山梨西部広域環境組合ごみ処理施設基本設計報告書（案）に対するパブリックコメントの結果

山梨西部広域環境組合ごみ処理施設基本設計報告書（案）パブリックコメント実施結果

P14 第4章 建設予定地の概況

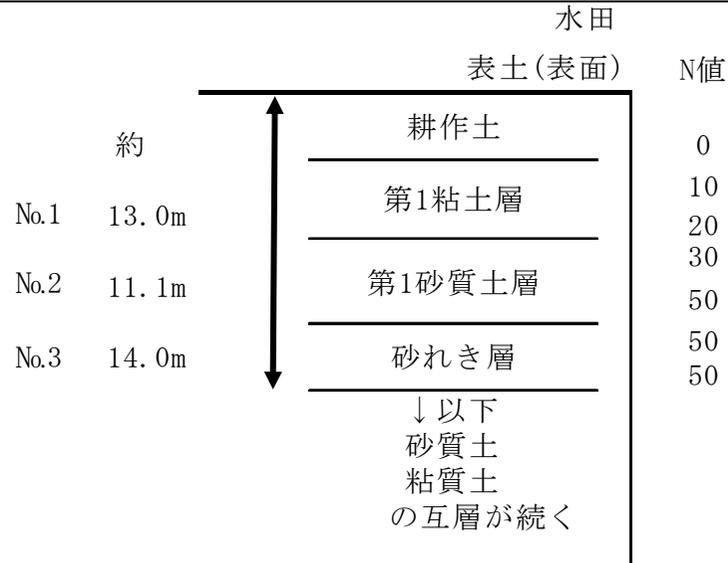
(3) 建設予定地面積

約3ha（残りの3haは次期ごみ処理施設の建設予定地として使用する）

R6年3月公表の環境影響評価準備書。それぞれについての報告書においてこの2面分割の方法（3ha+3ha=6ha）については記述がありません。

よって突然わいた急すぎる計画となります。

反面このような「めいわく施設」と呼ばれる施設については用地の先行取得は将来に渡っての安定的な用地の確保の方法である 一手法としては理解できます。

しかし約30～40年後の社会情勢、経済、人口、ごみ出し量など不明点が多いので、もっと「施設のコンパクト化」が進み、約3haの用地でなくもっと小さな面積でも可能となりうると推察されます。

次期ごみ処理施設の規模については、次期ごみ処理施設の基本設計等で再度検討いたします。

現段階においては、配置・動線計画を策定するにあたり、ごみ処理施設を稼働させながら次期ごみ処理施設の建設を行うことを前提に、同一規模、同一条件の次期ごみ処理施設を建設予定地内に整備することを仮定しました。

表 11-1 建設予定地や整備予定施設の概要

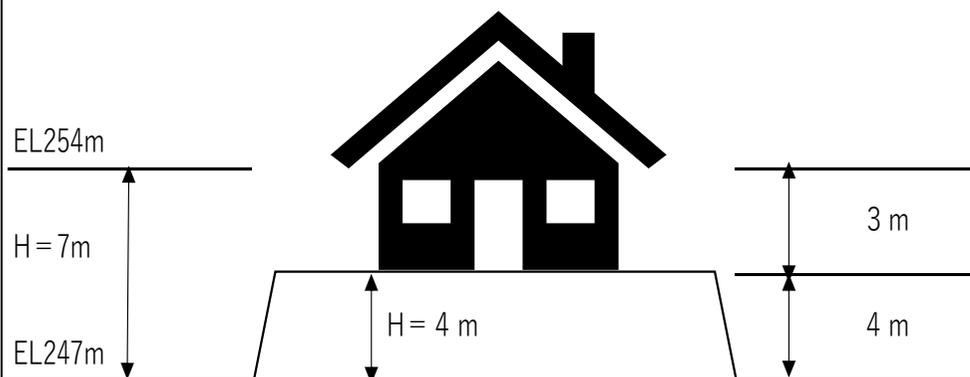
中央市浅利 230 番 3 他

A=約 6ha

最大水深 7m 程度（笛吹川決壊時）

P50 4. 浸水対策方法の抽出

A 案 100%現況地盤高さを+7m まで盛土する。

下から 6 行目、今回ここでは当面 I 期工事分（新ゴミ処理施設の範囲（約 3ha）に限定する。

第 II 期工事で建物の移設（新設）に合わせて盛土工事 H=4m まで（EL251m）盛土を追加する。

よって新規盛土量 $16,887 \text{ m}^2 \times 4\text{m} = 67,548 \text{ m}^3 \approx 68,000 \text{ m}^3$

=120,000 m³

<p>(続き)</p> <p>この 12 万 m³の土砂(良質土：悪質土ではない、土砂)例へばへドロ混り、粘土質、大玉石(Φ20 cm以上)を除いた土木基準に合致した良質土の確保が問題となる。</p> <p>よってどこから入手するのかどのようにするのか明示されたい。</p>	
<p>【16】</p> <p>P129 第23章 財源計画</p> <p>1. 循環型社会形成交付金の活用が図れるが、しかし実際には地元負担金は当然発生する。</p> <p>そのため地方債や、一般財源を必要とするが、その大きさは明示されていない。はたして何十億、何百億円の予算が必要なのか明解に示されたい。なお、私なりの試算によると、約 337 億円(当初建設費など含む)そしてさらに維持費 20 年間を含むと 576 億円(税抜き)と多大な予算、費用がかかることとなる。</p> <p>よって今計画のコンパクト化、合理化、省力化の検討、見直しを強く要望するものです。</p>	<p>明確な財源計画は今後決定するため、現段階において明示することは適当ではないと考えます。</p> <p>本計画については、様々な要素を踏まえ検討し、取りまとめを行った結果となっております。</p>
